## 朝鮮慶尙南道赤布橋工事報告

(第 22 卷 第 2 號所載)

准員 工学士 中 島 武

赤 布 橋 計 畫 図

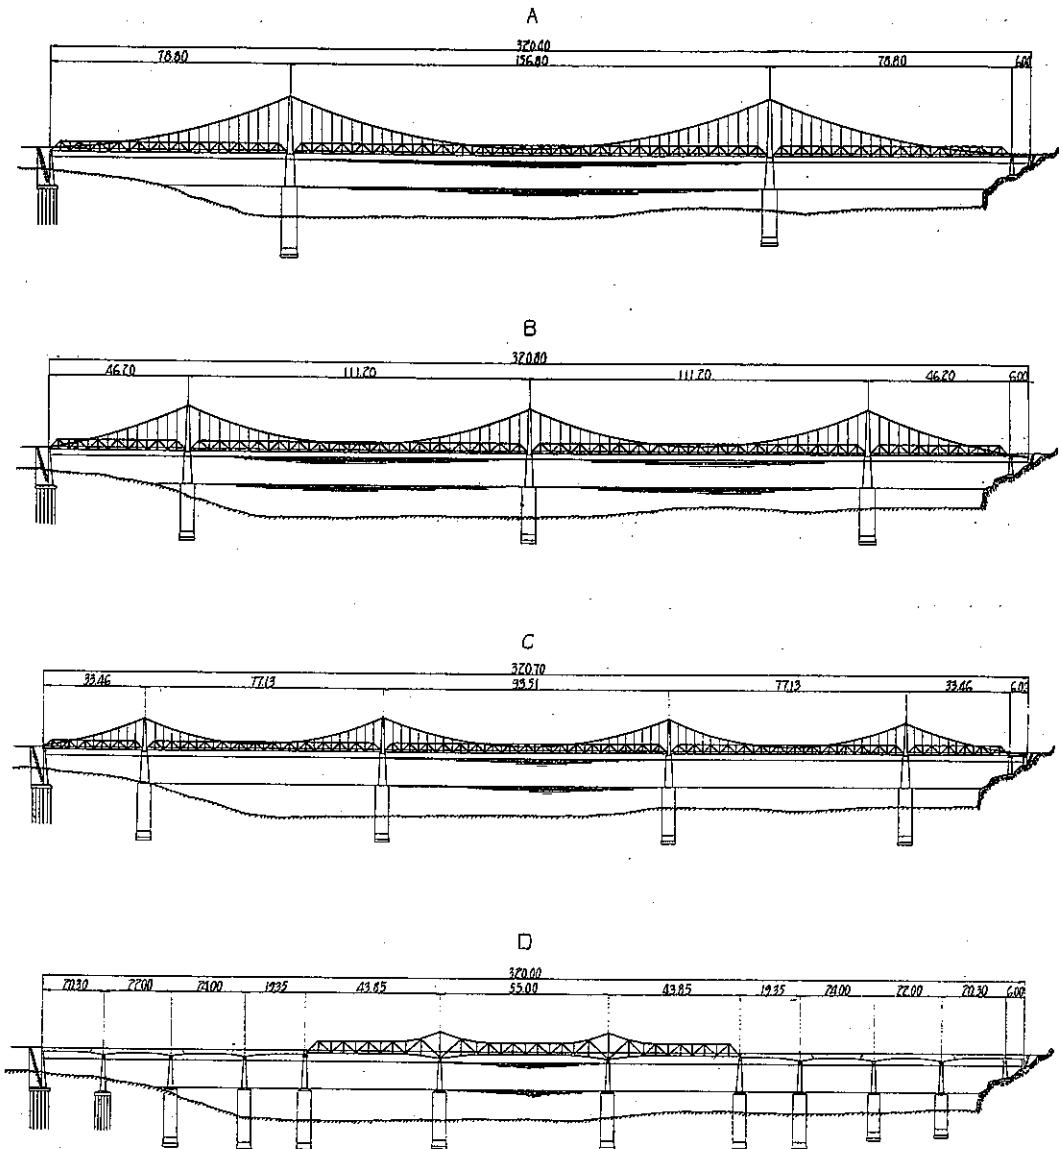
赤布橋の一般図に現れてゐる平水位及洪水水位並に該報告によつて知り得る程度の洛東江の洪水の性質により考へて、該計畫の餘りに大膽なのに一驚を喫せざるを得ませんでした。單に報告を讀んで得た知識のみにては、平水位より高き事 9.4 m の洪水水位を想定して斯る橋梁を計畫した當事者の勇氣には敬服の外なく、しかも此の工事が有史以來の大洪水に遭遇して、大した損害もなく其の完成を見た事は不思議にさへ思はれます。赤布橋架橋地點の河川断面を見て、先づ考へられる橋梁型式は吊橋ではないでせうか、洛東江に關し、該報告に記載されたる以外の如何なる知識を新しく與へられようとも、其の河川断面、平水位洪水水位並に洪水時の流速が 6 m にも及ぶ事等を考へれば、吊橋を計畫しなかつた事が不思議に思はれます。橋長 314 m と云へば、3~5 徑間の吊橋には恰好と

思ひます。3 径間の吊橋にすれば橋脚は 2 基でありますから昭和 9 年の洪水までに、橋脚 2 基を完成し、塔柱を樹て込み、而して之に鉄索を吊架するまでの工事を了へる事は困難な事ではないでせう。鉄索さへ吊架すれば最早洪水が出ても何の心配もありません。斯の様な計畫をすれば、おそらく工期の延長を見る事なく、有史以來の大洪水を他人事に見て、易々と工事を進め得た事と思ひます。

尙工費の少額な事を理由とするも、工費に大差無くして更に径間長を大きくなし得る型式を選択出来たのではないでせうか。其の 1 例として支間 50 m 程度のゲルバートラス半下路橋を提案します。喩へ僅かでも径間長を増大する事は、河川に對する影響より考へても、又工事を進める上より考慮しても大切な事と思ひます。外にも種

々な型があまりせうが、赤布橋計畫図として上記の 3-5 径間吊橋とゲルバートラスとを描いて見ました。図中 D は實施せる赤布橋と大差ない工費で出来ると思ひます。

橋梁型式の選擇に就ては洪水後の河川断面より見ます時は水深の關係上、危險を多分に伴ふ井筒基礎を無闇に亂立せしめる事は一考を要します。従て御説の通り吊橋を計畫する事が最も至當で有つたかも知れません。地形に適合した特殊な型式の橋梁を計畫すると云ふ事は常に望んで居りますが、朝鮮は内地と異り技術的文化並に事業界の進歩が多少遅れて居ります關係上、機械設備の不足や、その他直接現場作業に従事する職工人夫が工事に不慣れであり、實施に當りて不安と危險が伴ふ結果となります。

本橋計畫當初の河川断面は水深 2.5 m 内外にして基礎工事は比較的容易に實施出来た事や、其の上都市の橋梁と異り河川未改修である奥地山間の橋梁であるため、外觀其他洪水時の流水の影響等を全然無視した譯では無いが、工費の低廉と工事の確實性に重點を置き各型式を比較研究の結果決定したものであります。本橋も流心部を御教示に預りました計畫図 D と略等しい 3 径間の self anchor の吊橋を比較設計しましたが、工費は鋼鉚桁
